第61条 緊急時対策所（本文）

泊発電所3号炉 SA基準適合性 比較表

比較結果等を取りまとめた資料1. 最新審査実績を踏まえた泊3号炉まとめ資料の変更状況(2017年3月以降)

第10.9.1図 緊急時対策所 系統概要図（居住性の確保）

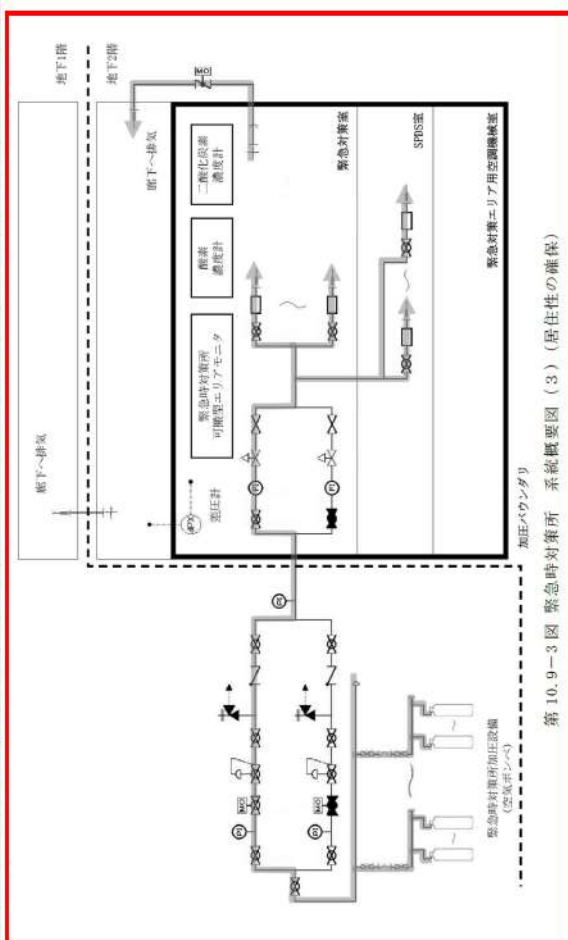
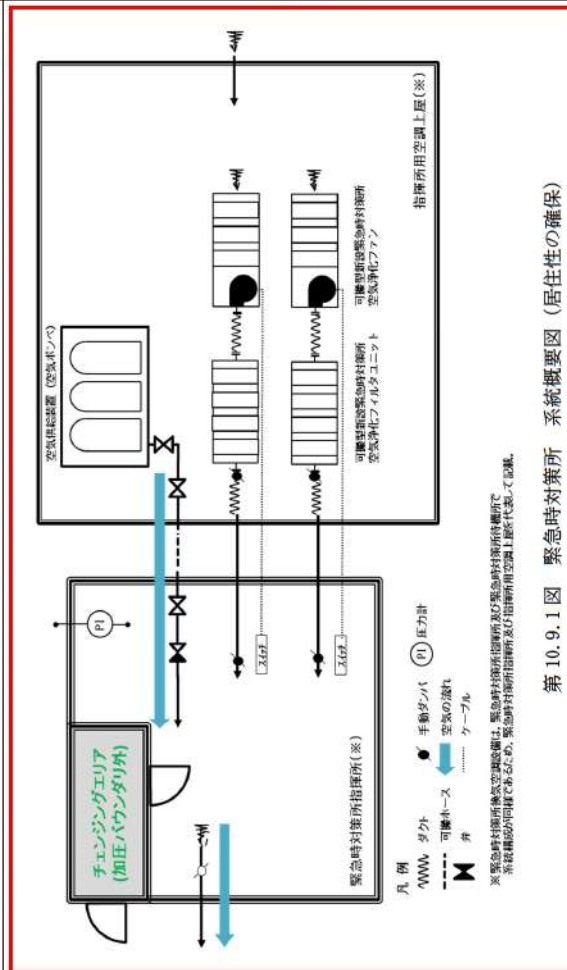
【大阪】・記載方針の相違（女川審査実績の反映）
 【女川】・設備構成及び設備名称の相違

第10.9.2図 緊急時対策所 系統概要図（必要な情報の把握及び通信連絡）

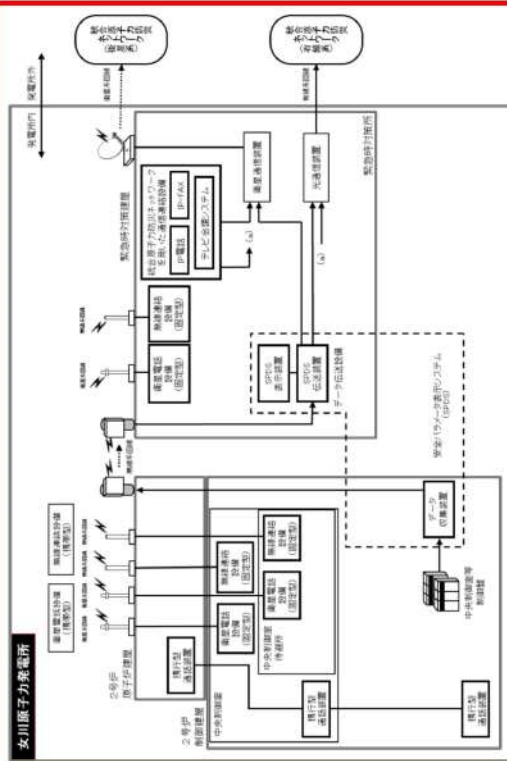
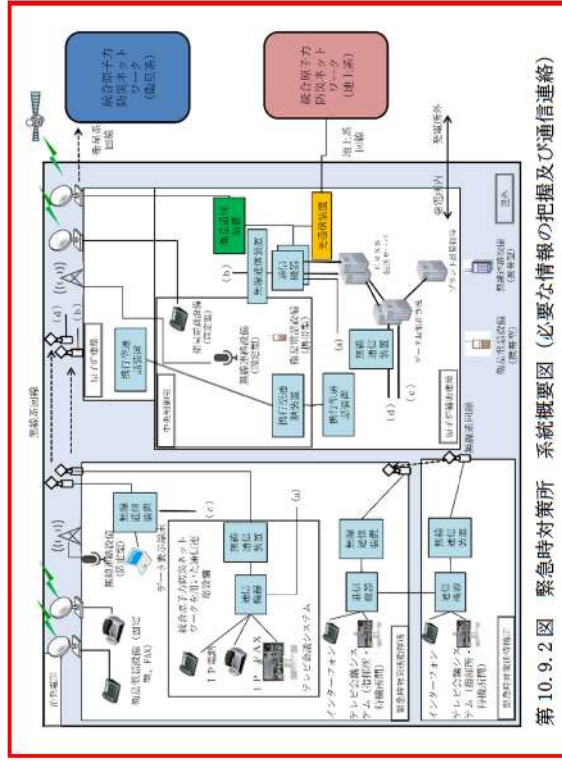
【大阪】・記載方針の相違（女川審査実績の反映）
 【女川】・設備構成及び設備名称の相違
